Projet minier Matawinie à Saint-Michel-des-Saints

MÉMOIRE PERSONNEL PRÉSENTÉ AU BAPE CONCERNANT LE PROJET DE MINE À CIEL OUVERT MATAWINIE

Par Daniel Tokatéloff, ingénieur à la retraite

Date : 17 février 2020

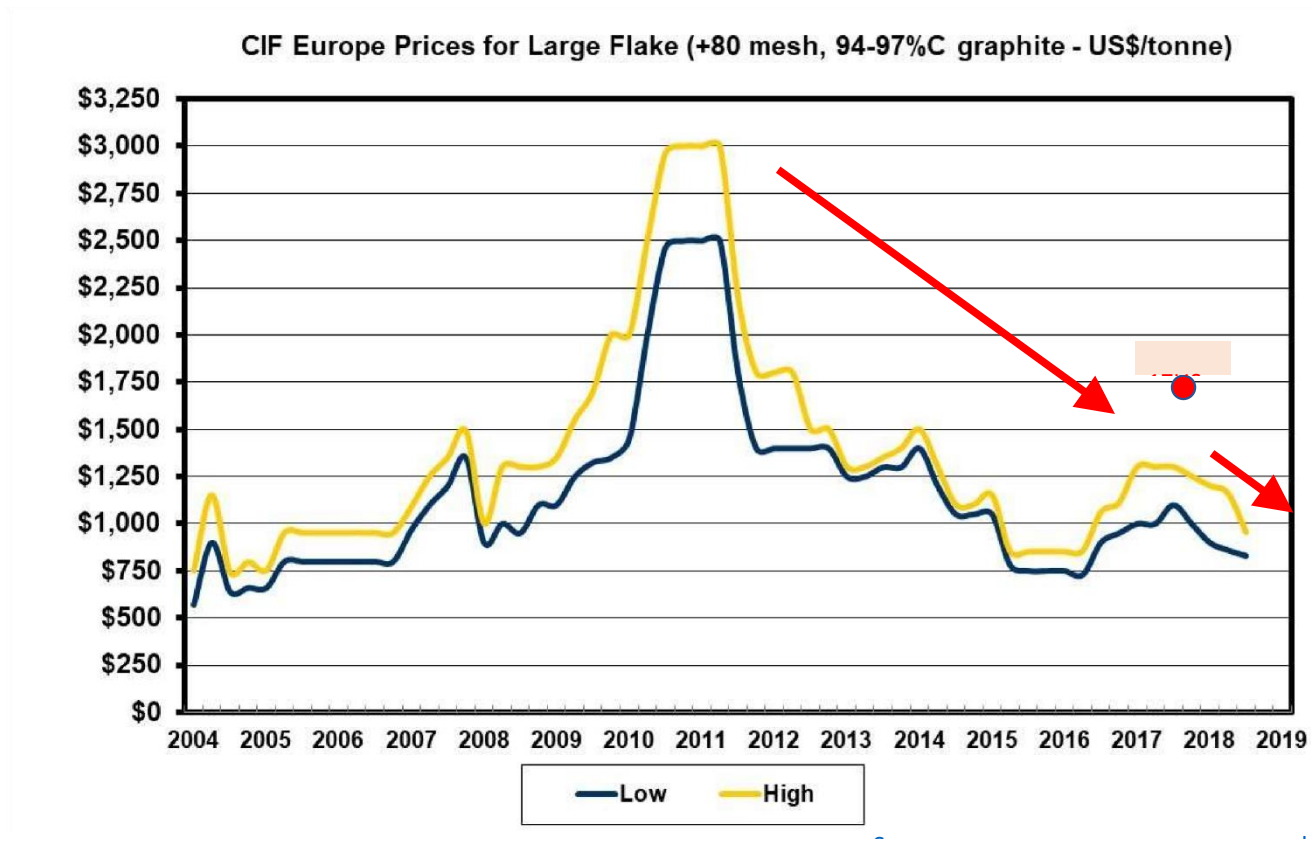
- La même agence Benchmark Minerals, la référence du promoteur pour l'établissement de ses prix, annonçait déjà des prix à la baisse en mai 2019 (entre **650 et 750 USD/t** pour une répartition de grosseurs de flocons entre gros et moyens, donc similaire à celle de NMG), selon la lettre aux investisseurs « Graphite Miners News – Dec. 2019 » publiée mensuellement.

- Pour de gros flocons de graphite qui se vendent à un prix plus élevé, la récente courbe de prix annoncée par la société Northern Graphite montre que même ces flocons se vendent entre 800 et 900 USD/tonne à l'automne 2019 (voir la courbe ci-dessous).

Figure 2-2 Sensibilité du TRI du projet (après impôts)

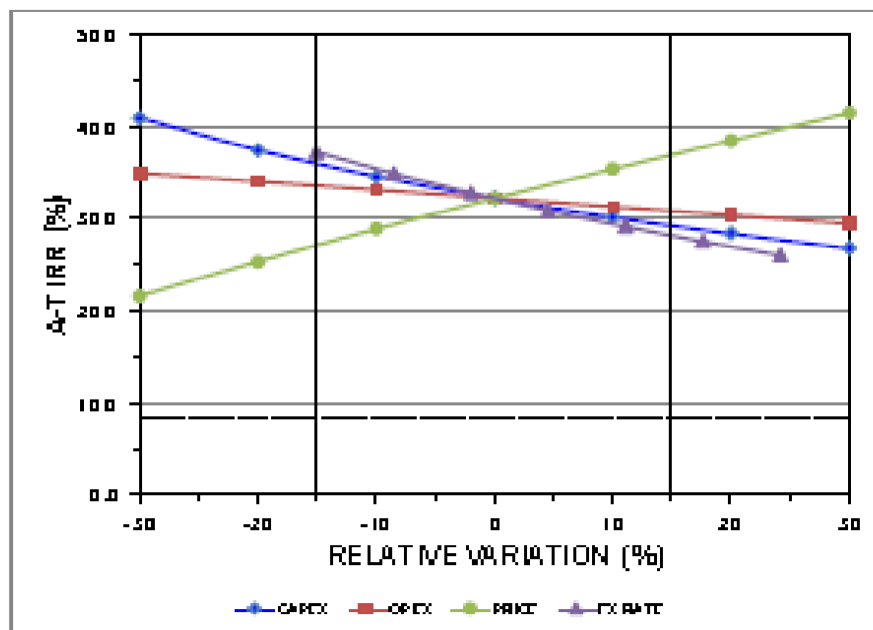
- La courbe de sensibilité au coût capital CAPEX montre que, s'il y a une **augmentation de coûts de 30 %** (une probabilité très élevée si on regarde les autres projets mentionnés ci-dessus), cela entraîne une **chute du TRI de 5,4 %** (confirmée dans la note DA29). **Juste une telle chute rendrait ce projet à la limite de la rentabilité.**

- Une seule courbe couvre les variations du prix de vente du graphite, alors qu'en fait elle représente deux (2) paramètres séparés : le « Prix de vente à la tonne » d'une part et le « Volume de vente » d'autre part, qui se combinent pour former le Revenu. Il faut donc dédoubler cette courbe et l'appliquer à chacun de ces deux paramètres. Notons que cette courbe de sensibilité a la plus forte pente de toutes les courbes, ce qui illustre que les paramètres de revenus (volume et prix de vente) ont la plus forte influence sur le TRI.

- D'après cette courbe, **si le volume annuel de vente diminue de 30 %** (en moyenne sur 26 ans d'exploitation), le TRI subit une **chute de 10,6 %** (confirmée par la note DA29). À nouveau, juste une telle chute rendrait le projet à la limite de la rentabilité. Et à plus forte raison, si le projet devait fonctionner à la moitié de sa capacité (une possibilité mentionnée par le promoteur lui-même), le TRI subirait une chute de 14,2 %.

- Une 3^{ème} courbe illustre la **sensibilité au taux de change CAD/USD**. Ici encore, le promoteur a considéré un scénario optimiste selon lequel le taux de change demeurerait inchangé pendant 26 ans au taux actuel de 0,76 CAD/USD, alors que les statistiques de la Banque du Canada montrent que de 2007 à 2019, ce taux a oscillé autour d'une moyenne de 0,80. Si on utilise ce taux moyen au lieu de 0,76, la courbe de sensibilité introduit une autre chute du TRI assez faible (1,2 %), mais qui s'additionne aux autres chutes de TRI mentionnées ci-dessus.
